Concours pour une Infimerie d'isolement, à Lausanne.

Extrait du rapport du Jury.

CONCOURS POUR UNE INFIRMERIE D'ISOLEMENT, A LAUSANNE

Plan de situation.

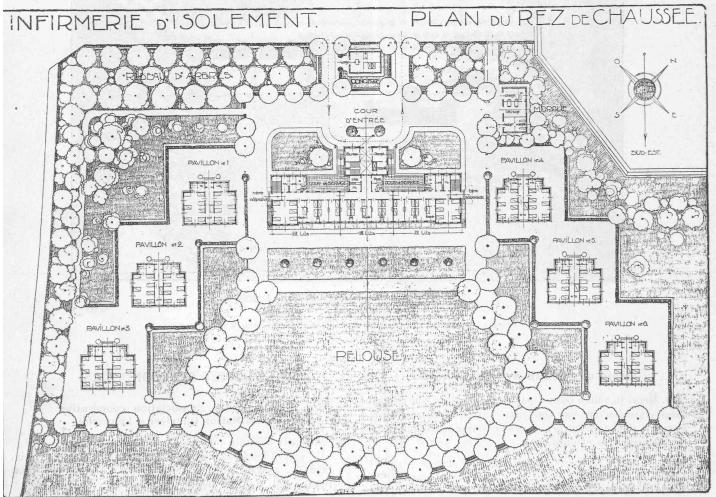
Les façades de caractère sobre sont bien étudiées. L'aménagement du sous-sol est défectueux tant au point de vue de l'éclairage que de la ventilation, la morgue est habilement dissimulée. Le sous-sol du bâtiment principal n'est pas suffisamment dégagé.

Plan de situation (variante). — Echelle 1: 2000.

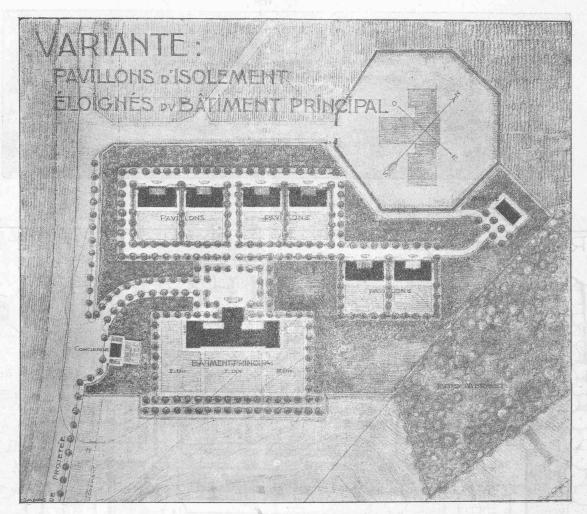
Plan de situation: En décernant le ler prix au projet « Dans les arbres », le Jury a primé la « Variante » du plan de situation. Le groupement des pavillons d'isolement est très heureux. Le bâtiment principal est bien orienté. La loge du concierge quoique présentant l'avantage de surveiller l'entrée principale de l'avenue d'accès pour l'hôpital est un peu éloignée du bâtiment principal. Plan du rez-de-chaussée et ler étage très bien étudiés. On voit que l'auteur de ce projet a cherché à obtenir le plus petit cube possible. Le Jury a admis comme cube du bâtiment principal 11.250 m³.
